(仮称)東高島駅北地区 C 地区棟計画
環境影響評価方法書に関する補足資料

平成 28 年 7 月 5 日

1. 計画建築物と水域埋立について

図 1-1 ボーリング調査地点位置図

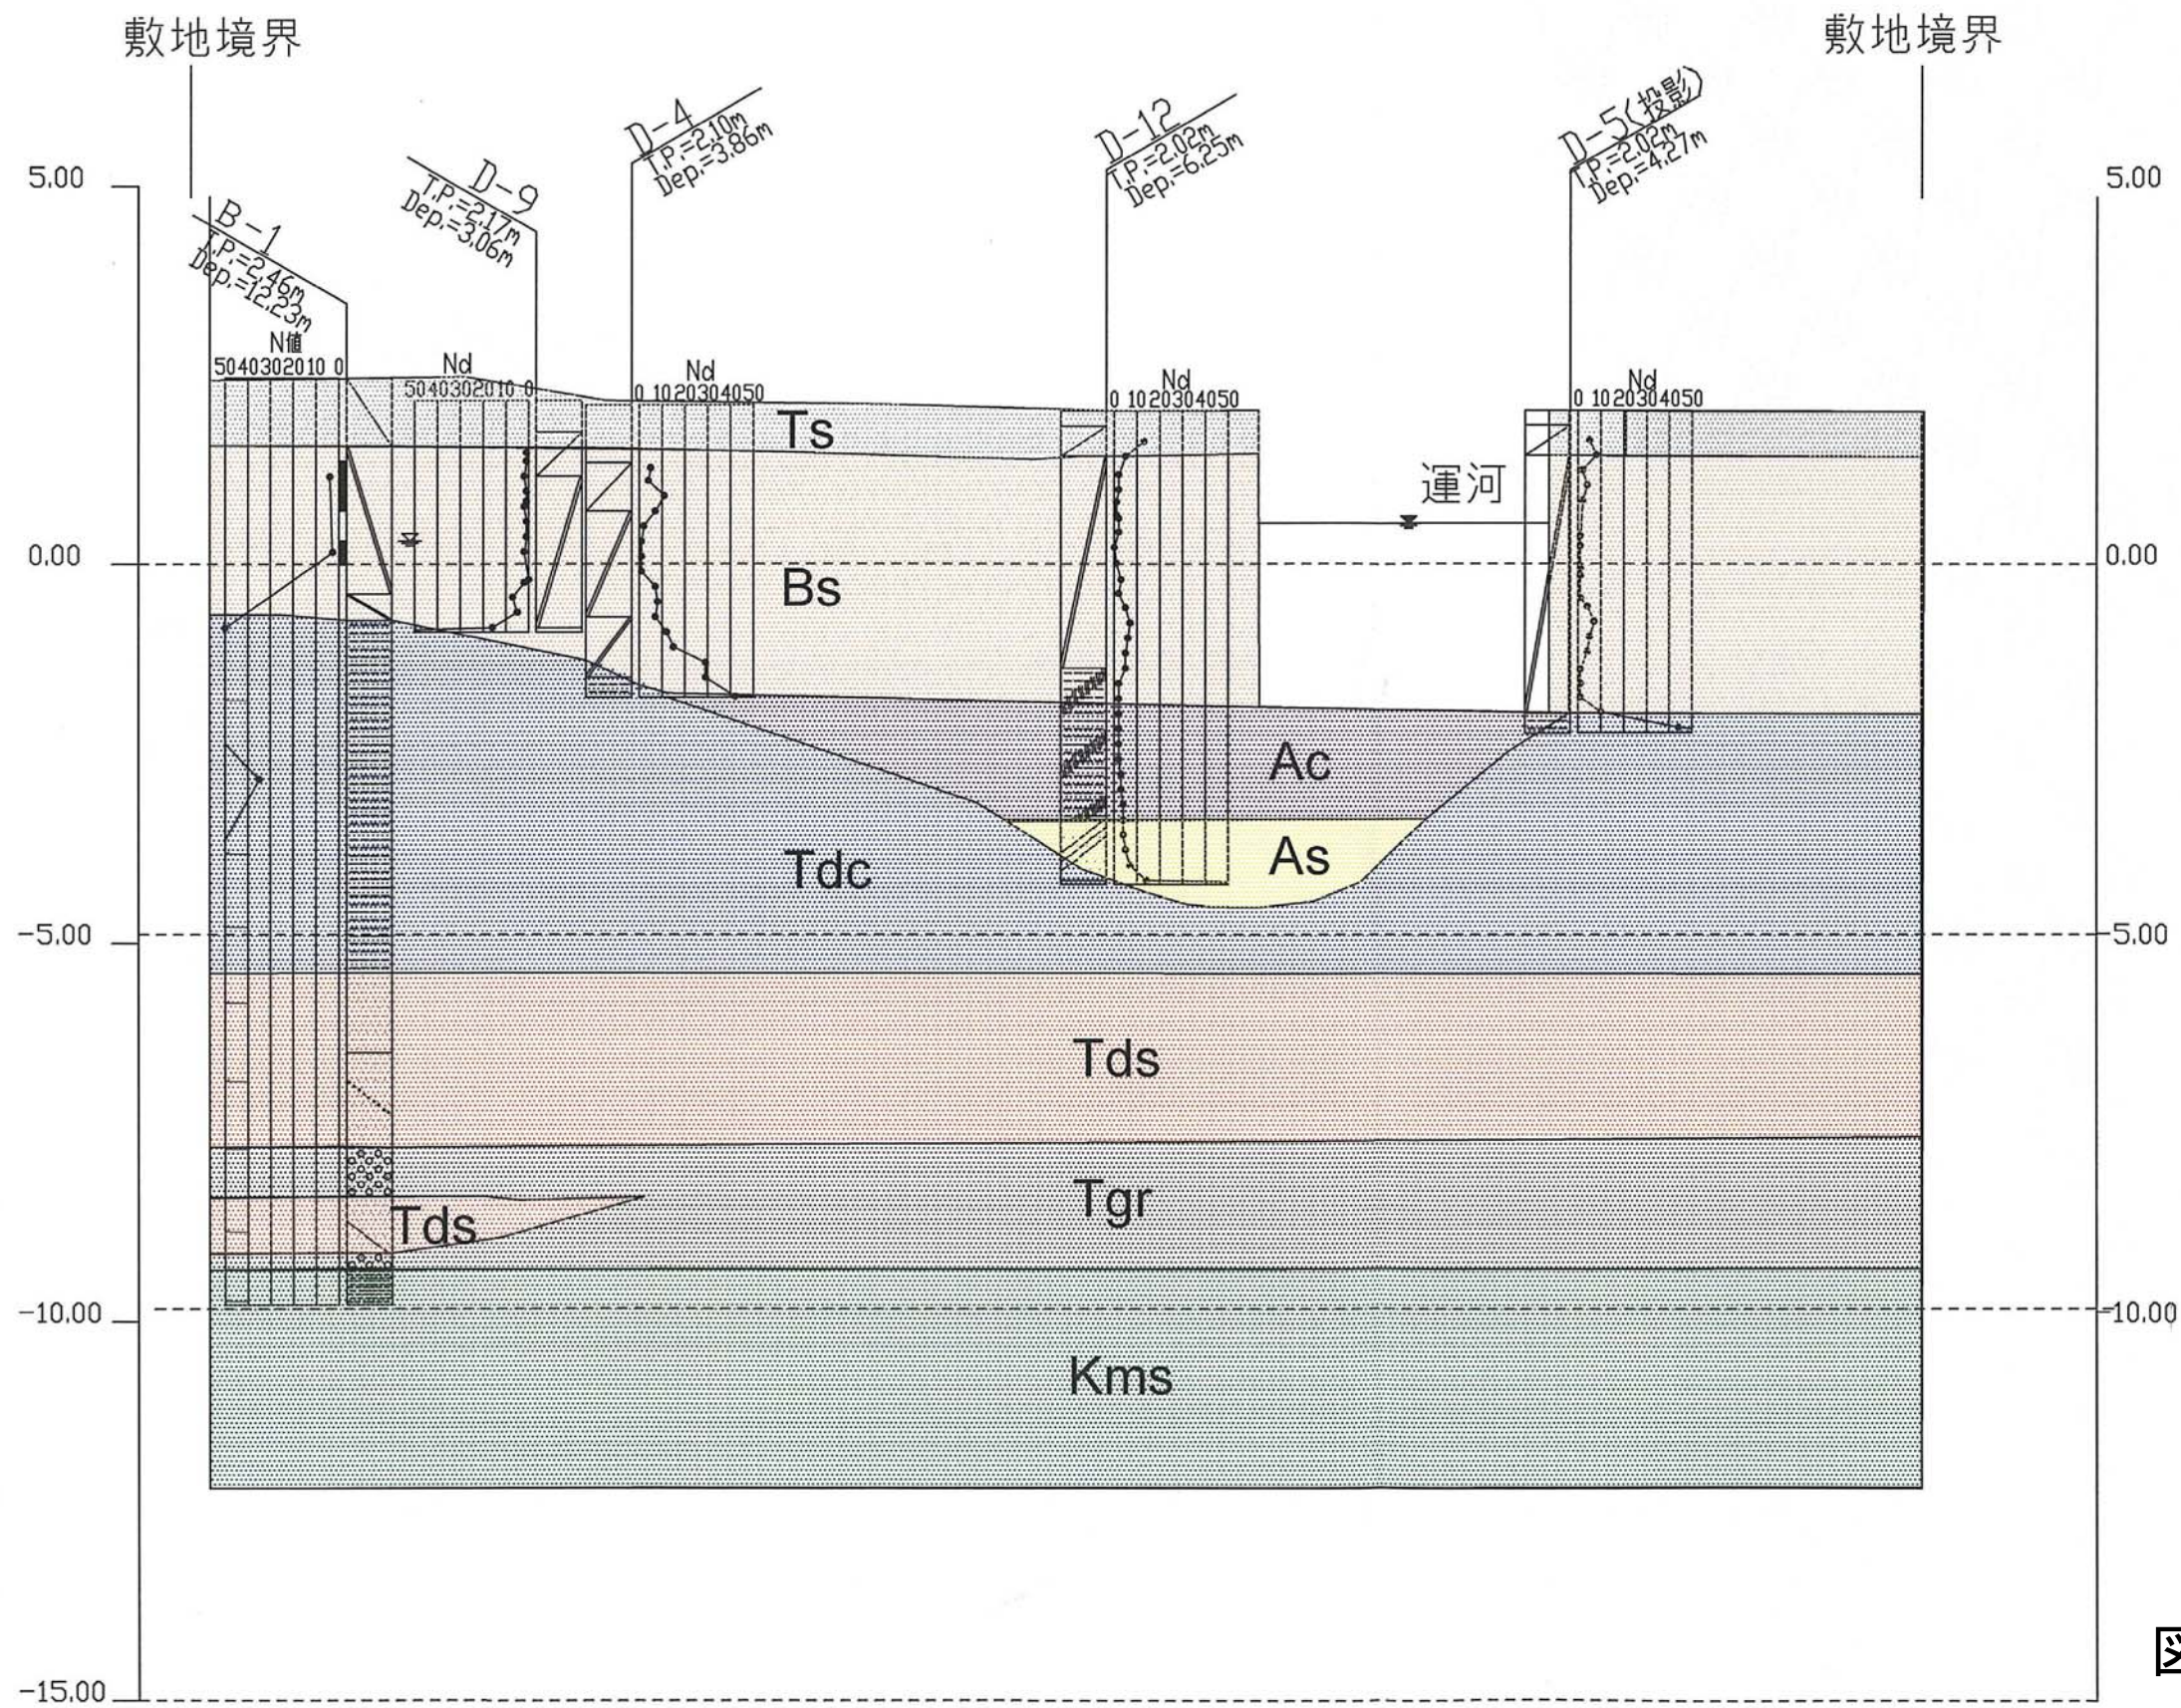
現在水域となっている箇所と計画建築物の位置関係を示してほしい。また、軟弱地盤層が存在する可能性があるとのことだが、具体的にどのような可能性があるのか。

なお、東高島駅北地区土地区画整理組合準備組合では、図1-1中赤丸の地点においてボーリング調査を、水色丸の地点において動的コーン貫入試験を実施しています。同調査結果によると、高層建築物の支持層となる基盤層として、泥岩層が本地区全域においてT.P. -10～-12m (GL-12～-14m) にはほぼ平坦に分布しています。また、軟弱地盤層である沖積層は一部箇所で確認されており、D-D'断面（図1-2参照）では、T.P. -2～-5m (GL-4～-7m) で確認されています。
